RESOLUCION No.
(- - - 0 5 2)

"Por el cual se concede Licencia de Intervención y Ocupación del Espacio Público en lo relacionado con las redes de servicios públicos o de particulares en el Municipio de Bucaramanga"

Alcaldía de Bucaramanga	INFORME DE FACTIBILIDAD TÉCNICA, AMBIENTAL E IMPACTO URBANO PARA LA LICENCIA DE INTERVENCIÓN Y OCUPACIÓN DE ESPACIO PÚBLICO	Código: F-DPM-10200-238,37-004
		Versión:3.0
		Fecha aprobación:17/03/2025
		Página 1 de 9

Fecha: 19/03/2026	Carpeta No: 0059
Entidad: ACUEDUCTO DE BUCARAMANGA AMB S.A ESP	Dirección: Carrera 30 No 28-16 pisos 1 al 22 Barrio La Aurora
Tipo de Intervención: Red domiciliaria e Hidrante	Radicado: 2026-03-13-59 Fun: N/A
En cumplimiento del Decreto 077 del 30 de mayo de 2008, el Decreto 1077 de 2015, Decreto Municipal 0164 de del 29 de noviembre de 2023, nos permitimos enunciar lo siguiente

Tipo de Rotura

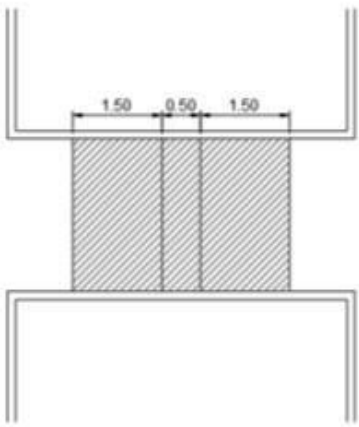
En cuanto a la calzada se debe recuperar de acuerdo al Manual del espacio publico de acuerdo a la siguiente imagen:

Rotura Tipo Perpendicular al Sardinel. Son aquellas que se realizan atravesando el ancho de la calzada, (de sardinel a sardinel) y por cualquier costado de la misma (Ver gráfico). La recuperación o reposición del pavimento, se realizará desde el borde externo de la canalización, en un mínimo de 1.50 mts en ambos costados, adicionando el área intervenida.
